Søknad om endring av gitt tillatelse

Beskrivelse av endring(er) av tiltak (dispensasjoner, areal, plassering, formål, bruk)
Endring av lengde utslippsledning. Pga driftsproblemer ble utslippsledning kappet av. ved ca 700m lengde. Avslutning ledning ligger på ca 20,0m dyp. Iflg resipient undersøkelser utført av Rådgivende Biologer for Kobbevangen (Kapittel 11 i rapport dater 13. januar 1999) konkluderes det med: Kobbevangen har en hyppig vannutskifting av overflatevannet, og vil derfor i utgangspunktet ikke være spesielt følsom for moderate tilførsler av næringssalter. Bassenget har et begrenset dypvannsvolum, der en fra naturens side balanserer på grensen av oksygenfrie forhold ved bunnen. Vi mener at avkortingen ikke medfører noen forurensing av Kbbevangen. Viser forøvrig også til vedlagte brev 0706-B24_1 vedlegg Q1.

Vår referanse: 0706-B24_1
Bergen 22.02.2022

MILJØSAK GBNR 428/123 KVALHEIM – AVLØPSANLEGG. SØKNAD ENDRING AV GITT TILLATELSE.

Figur1. Kryss angir ende på utslippsledning

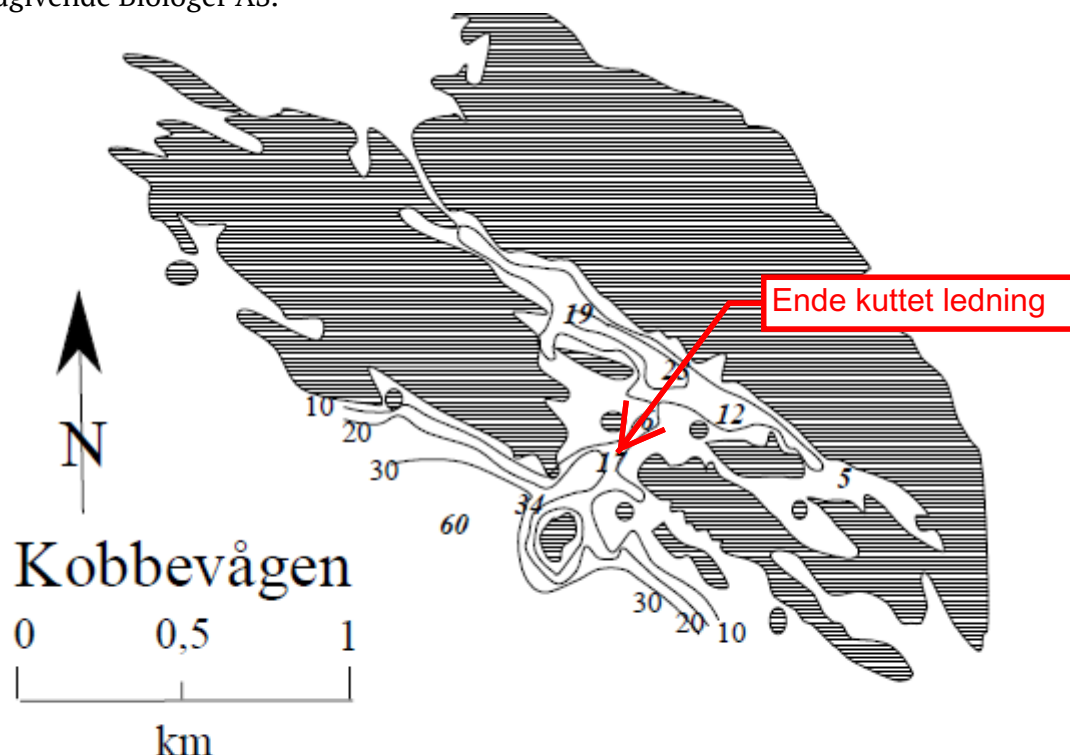
Vedlagt følger søknad om endring av gitt tillatelse til tiltak.
Endringen omfatter avkorting av utslippsledning fra ca 990m til 700m.

I mai 2016 rant det kloakk ut under et av lokkene i slamavskillertanken, lokket nærmest sjøen. Det viste seg at sjøvannsledningen var blokkert av skitt og gass som hindret fri gjennomstrømning. Det var en "propp" i systemet. Det ble prøvd å presse denne proppen ut med pumpebil, men forgjeves. Ledning ble kuttet og enden på dagens utslippsledning er angitt på figuren under iflg kryss angitt av Ø Ask, Kobbervågen Vel.

Dybde der ledningen ble kuttet ved 700 meter er på ca kote -20m.

Ut fra resipient vurdering i rapporten fra Rådgivende Biologer AS og bunnkart i figur 10 over mener vi at utslippsledningen kan avsluttes slik som den ligger i dag.

For å mere fart på avløpsvannet i utslippsledningen bør man montere pumpe.
